Neues Update 1.9.0 für Elektronik 4KR

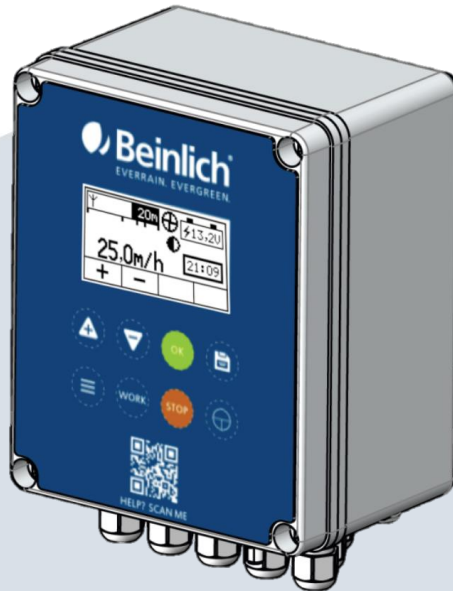
- Neues Update 1.9.0 verhindert spannungsbedingte Notabschaltung im laufenden Beregnungsbetrieb.

Bei Version 1.8.0 kam es vor, dass der Überspannungsschutz bei einer Ladespannung >15 V den Rohreinzug abgeschaltet hat. Dieses Problem wurde nun beseitigt.
